Razionalizzazione e sviluppo della Rete di Trasmissione Nazionale (RTN) nella media Valle del Piave DEC VIA n. 0000093 del 14/03/2018

Attraversamento del Fiume Piave delle linee Polpet- Vellai e Polpet-Scorzè

RISPOSTA ALLA RICHIESTA DI INTEGRAZIONI E APPROFONDIMENTI PERVENUTA CON PROT. N. 135716 DEL 24/03/2022 DELLA REGIONE DEL VENETO E RISPOSTA ALLA RICHIESTA DI INTEGRAZIONI E APPROFONDIMENTI PERVENUTA CON PROT.0006763 DEL 20-01-2022 DALLA PROVINCIA DI BELLUNO QUADRO SINOTTICO

1.1 RISPOSTA OSSERVAZIONI REGIONE DEL VENETO PERVENUTE CON PROT. N. 135716 DEL 24/03/2022

Figura 2. Estratto di Ortofotocarta dell'attraversamento dell'elettrodotto a 220 kV in Comune di Belluno.

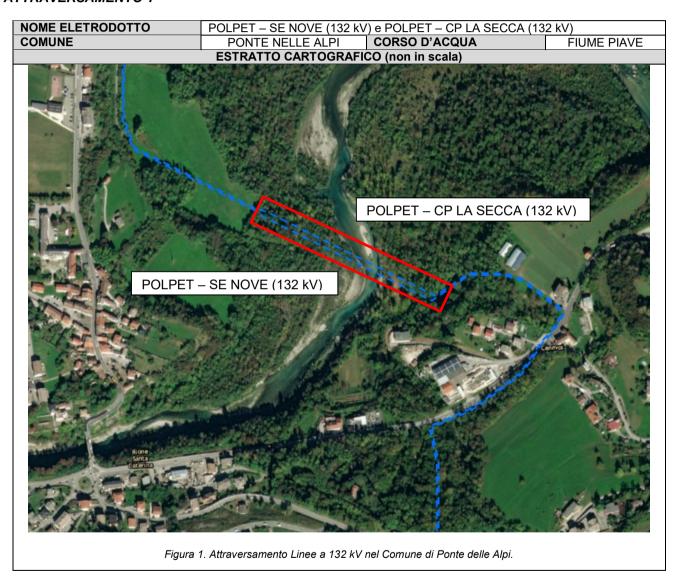
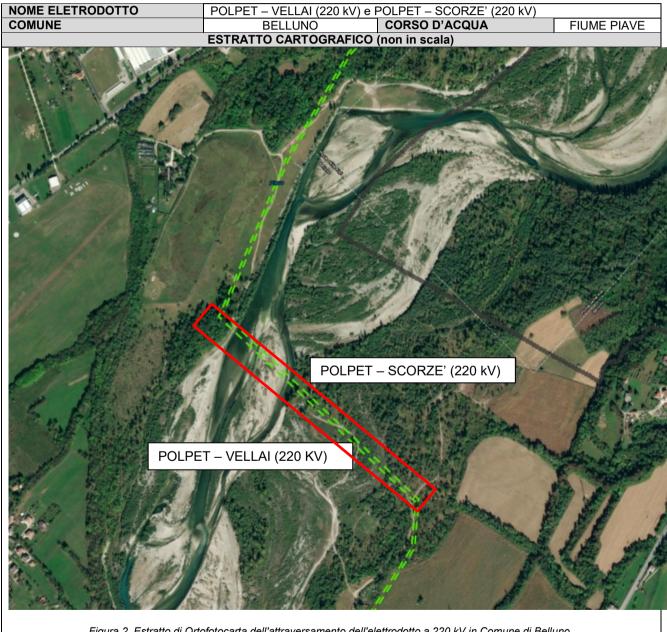
3. Descrivere le modalità di realizzazione degli attraversamenti con posa dei cavi tramite Trivellazione Orizzontale Controllata (TOC): localizzazione esatta degli attraversamenti, organizzazione e gestione del cantiere, descrizione adeguata delle modalità di realizzazione.

Ciò premesso, di seguito si riportano due estratti planimetrici che mostrano le aree potenzialmente interessate dagli attraversamenti degli elettrodotti sottostanti al greto del fiume Piave, i cui attraversamento è attualmente previsto mediante Trivellazione Orizzontale Controllata (TOC). L'effettiva fattibilità della TOC potrà essere confermata e validata in fase di progettazione esecutiva, a valle delle opportune indagini geognostiche.

Di seguito si riporta, in via preliminare, una breve descrizione delle modalità operative di progettazione e realizzazione degli attraversamenti realizzati con metodologia TOC.

ELETTRODOTTO INTERRATO 220 KV POLPET - SCORZE' E 220 KV POLPET - VELLAI. ATTRAVERSAMENTO Rio Secco

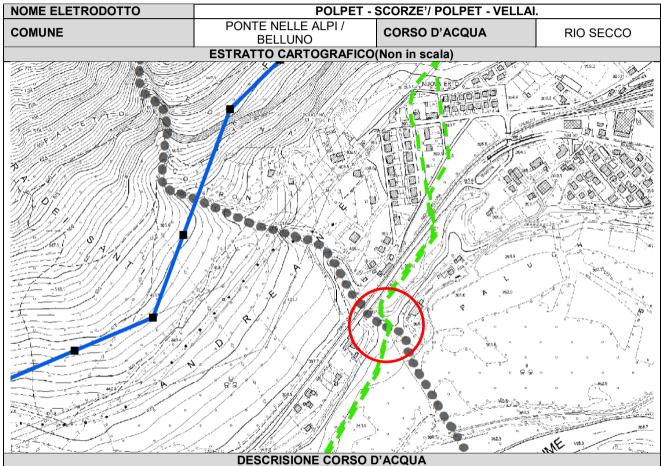
- 5. Descrivere le modalità di risoluzione delle interferenze con i seguenti elementi:
 - Rio Valle Pissottola in Comune di Ponte nelle Alpi
 - Rio Valle Rui Sec al confine fra i Comuni di Ponte nelle Alpi e Belluno
 - Rio Vena d'Oro e Torrente Meassa in Comune di Belluno
 - ferrovia Montebelluna Calalzo
 - ferrovia Ponte nelle Alpi Vittorio Veneto
 - SS50
 - SS51
 - Autostrada A27
 - Acquedotto Rio dei Frari
 - Discarica di RSU in loc. Safforze (nelle vicinanze).

Il corso d'acqua attraversato è il Torrente Rio Secco, tributario in destra idrografica del Fiume Piave ha un deflusso torrentizio stagionale ed appartiene al reticolo idrografico minore, nei pressi dell'area di studio scorre su fondo naturale all' interno di una profonda incisione valliva interamente colonizzata da vegetazione arborea ed arbustiva. Non sono presenti opere antropiche di regimazione del flusso

SUBALVEO (Lunghezza circa 20 metri)

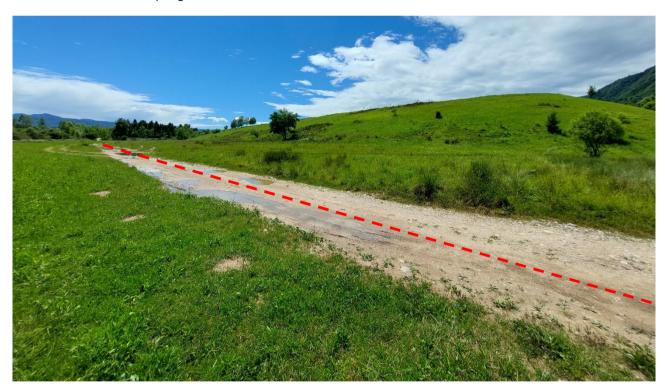
Per quest'ultima dovranno essere evidenziati gli accorgimenti utilizzati per evitare inquinamenti del suolo e della falda sottostante.

Per quanto riguarda l'area di discarica RSU nei pressi della località Safforzè dall'analisi cartografica e dai sopralluoghi effettuati in loco, è possibile escludere l'interferenza dell'elettrodotto interrato 220 kV Polpet-Vellai e Polpet – Scorzè con gli apprestamenti di discarica.

L'asse del tracciato corre infatti ad una distanza minima di 25 m dal piede della scarpata della discarica.
